PAQUETE: 5 ENTREGA DE LAS DEFENSAS RIBEREÑAS DEL RÍO CAÑETE Y RÍO HUAURA – PAQUETE DRC-0048- MOVIMIENTO DE TIERRA III – CAÑETE.

POSTOR: OBRASCÓN HUARTE LAIN S.A. SUCURSAL DEL PERÚ (OHLA)

PLIEGO DE FORMULACION Y ABSOLUCION DE CONSULTAS

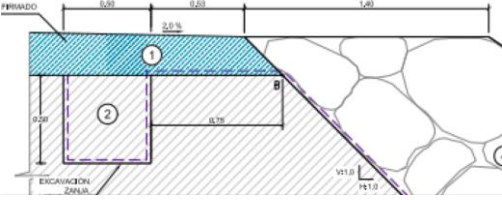
N°	Postor	Área	Documento de Referencia	Numeral y Literal	Pág.	Consultas y Observaciones	Respuesta de OHLA
1	OHLA		Término de Referencia	5.3.1. Construcción de estructuras de protección: Defensas ribereñas	21	Se solicita nos confirmen si el detalle que se muestra a continuación es correcto, en el cual se aprecia que la roca del talud debe ir sobre el afirmado. 	
2	OHLA		Término de Referencia	6. DESCRIPCIÓN GENERAL DE LOS ALCANCES	31	En el referido numeral, se menciona: "El Sub Contratista debe incluir en las partidas de su propuesta el canon (alquiler) de las canteras de cerro (afirmado, arcilla, concreto y otros), precisando que el canon para las canteras de roca y cantera de cauce esta será responsabilidad del OHLA." Se solicita nos indiquen el valor del canon a considerar para cada cantera a fin de homologar entre todos los postores	
3	OHLA		Término de Referencia	7. DESCRIPCIÓN DETALLADA DE LOS ALCANCES	35	Se solicita nos indiquen la cantidad estimada de cruces de río a realizar en el proyecto, así como su ubicación tentativa.
